Informe Consolidado de Solicitud de Aclaraciones, Rectificaciones y/o Ampliaciones a la Declaración de Impacto Ambiental del Proyecto "Planta Fotovoltaica Las Mellizas"

Nombre del Titular : Las Mellizas Generación SpA.
Nombre del Representante Legal : Tomás Steinacker Vélez
Dirección : La Verbena 5017

El presente Informe Consolidado de Solicitud de Aclaraciones, Rectificaciones o Ampliaciones a la Declaración de Impacto Ambiental del proyecto "Planta Fotovoltaica Las Mellizas", contiene las observaciones generadas en virtud de la revisión de la Adenda.

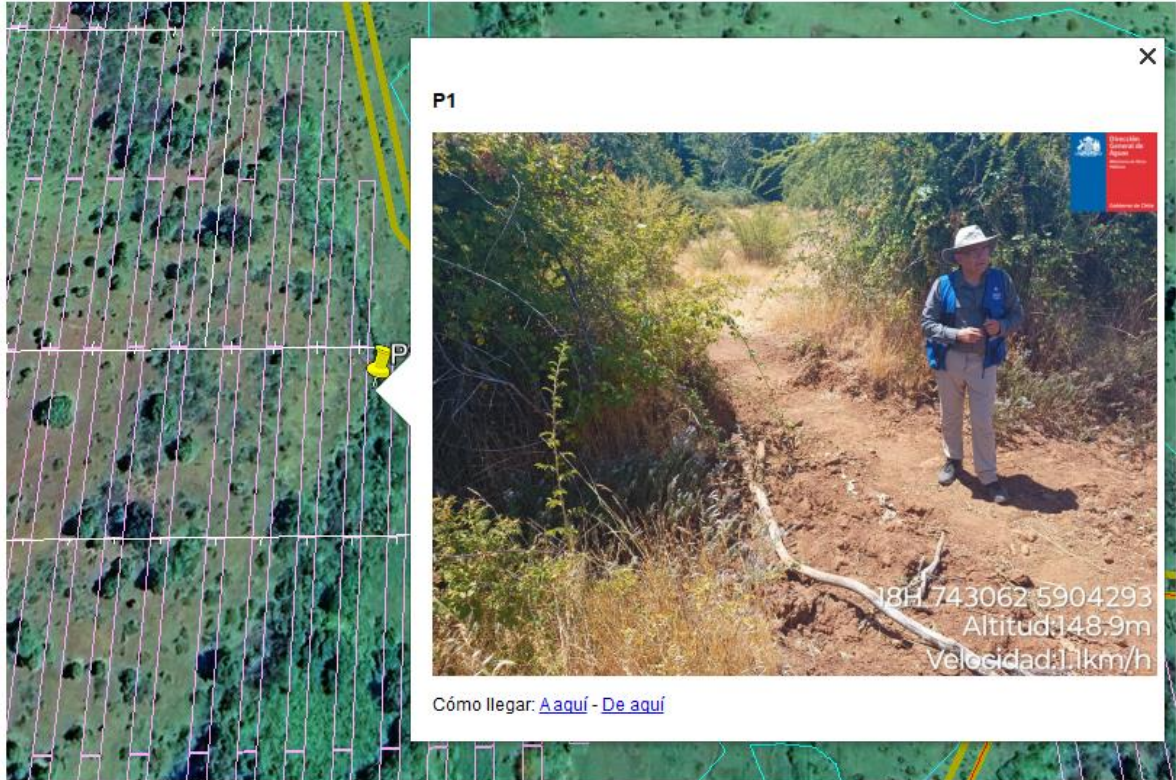
- c) De la visita a Terreno llevada a cabo el día 09 de enero de 2025 se identifica P1 como un cauce el cual se encuentra dentro del área de paneles fotovoltaicos como detalla en la imagen, en virtud de lo expuesto se solicita a la titular complementar su presentación detallando si existe alguna modificación, presentar el PAS correspondiente.

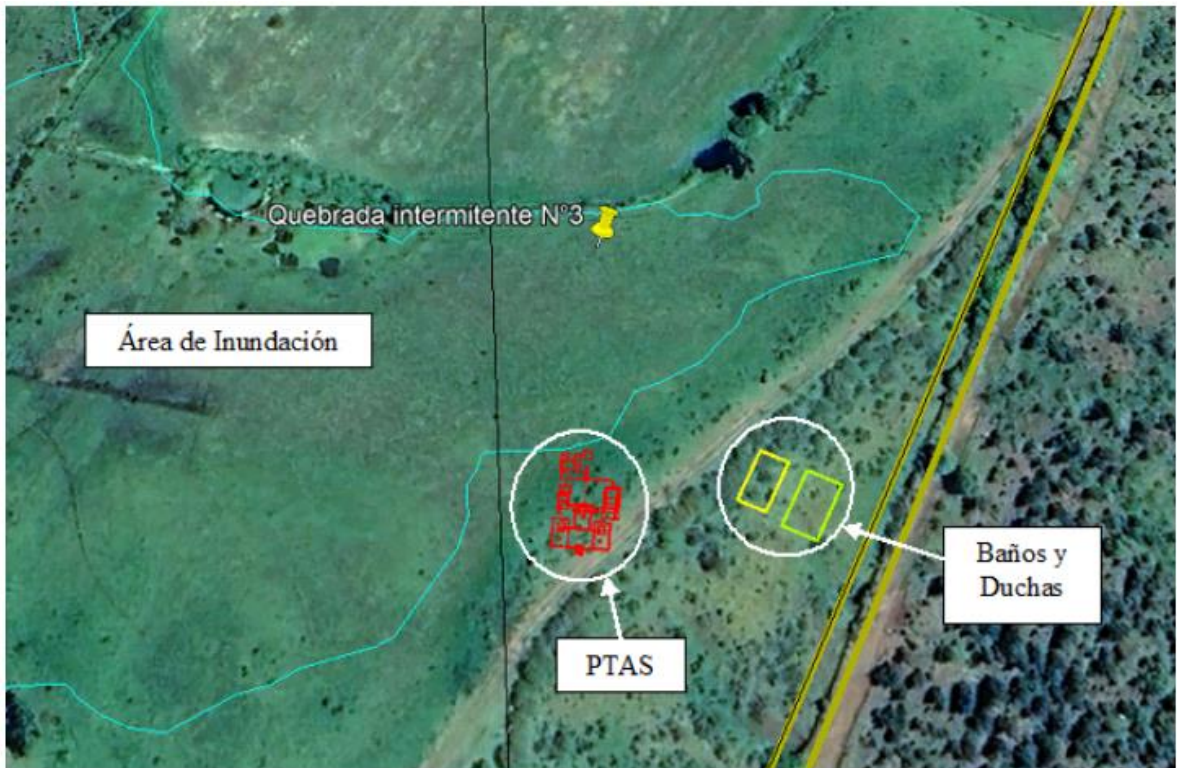
Calicata	Coordenadas WGS84 19S		Profundidad de Excavación (m)	Nivel freático (m)
	Norte (m)	Este (m)		
Calicata N°1	5.904.509	743.037	2,90	1,75
Calicata N°2	5.903.275	743.027	1,55	1,45
Calicata N°3	5.902.904	743.065	1,50	1,2

En virtud de lo expuesto, se solicita a la titular complementar su presentación con un estudio hidrogeológico identificando el nivel freático en zonas características del emplazamiento del proyecto. Así también, identificar las medidas tendientes para evitar contaminación de aguas superficiales y/o subterráneas.
